CONCURSO INTERNACIONAL DE IDEAS PARQUE EN ALTURA BARRIO 31-RETIRO

Consultas

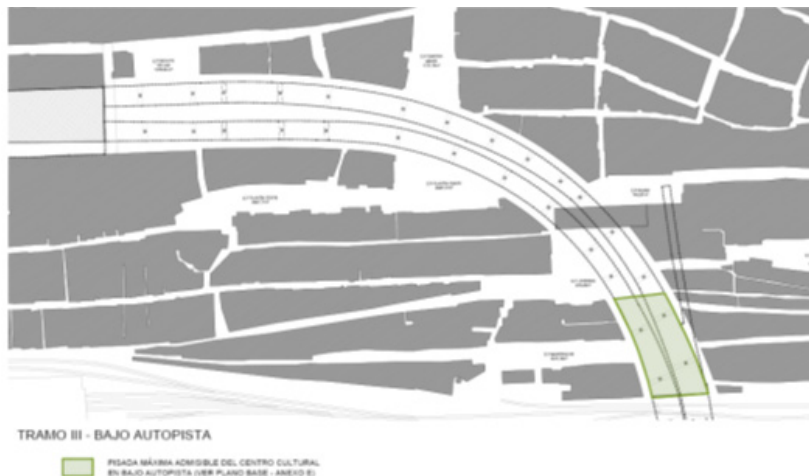
8. Respecto al Programa de Necesidades en relación al nuevo Centro Cultural en el tramo IV, este debe poder apoyarse e integrarse a los distintos elementos, la pregunta se refiere a si el funcionamiento de las vías y el ferrocarril quedara desafectado o no?, como debemos interpretar esto en relación a un uso futuro? El centro cultural debe apoyarse directamente en el parque o puede también apoyarse en el territorio de las vías?

El centro cultural deberá estar por fuera del área operativa de la vías del ferrocarril, por ende no puede invadir el tramo IV, deberá resolverse dentro del Tramo III, utilizando tanto el bajo autopista, y pudiendo sobresalir sobre el nivel de la autopista actual lo que los concursantes consideren necesario, teniendo en cuenta la superficie estimada para dicho programa. **Se adjunta esquema. Ver la ubicación precisa en bajo autopista del plano BASE con Layouts _ Anexo E.**
